G1-01 / CURRENT CONDITIONS

現況問題

無號誌市區正交三岔路口

現況圖

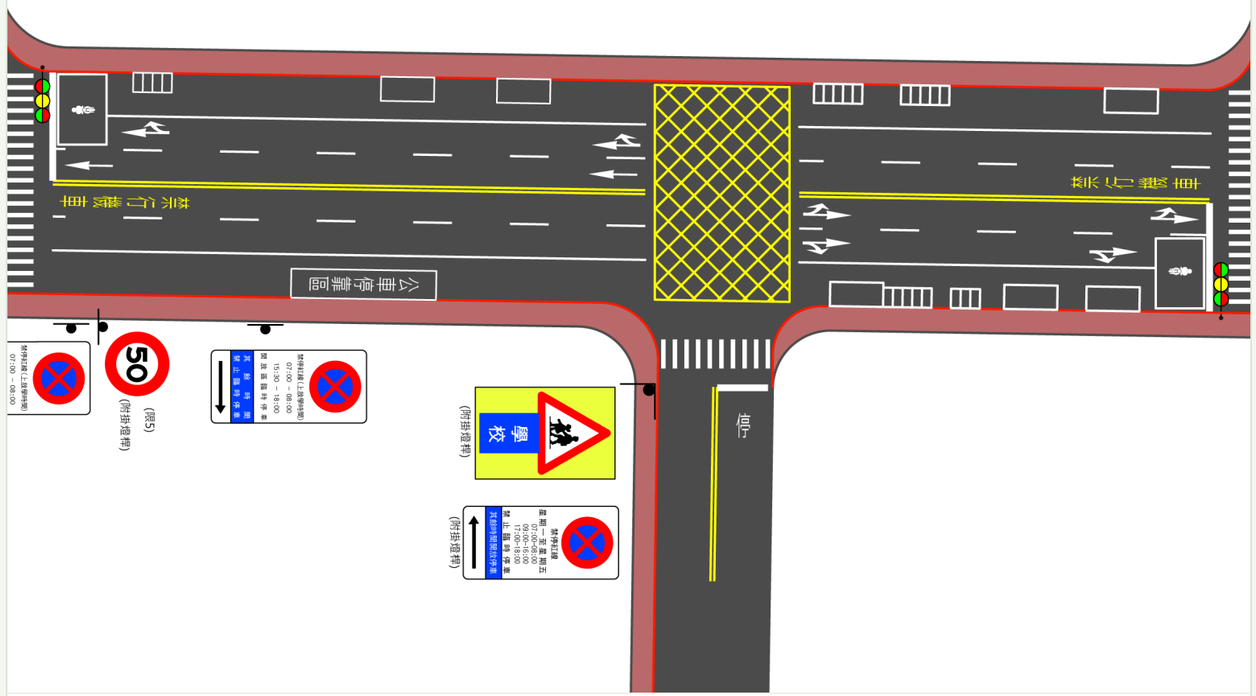
01 停讓提示與行人警示

- 次要道路僅設「停」標字。
- 前方設有行穿線，建議加設「當心行人」標誌。
- 路側空間足夠時，搭配「停車再開」標誌。

02 檢視標誌是否符合環境

- 周邊學校為國中，「當心兒童」的適用情形應重新檢視。
- 次要道路未設「最高速限」標誌。
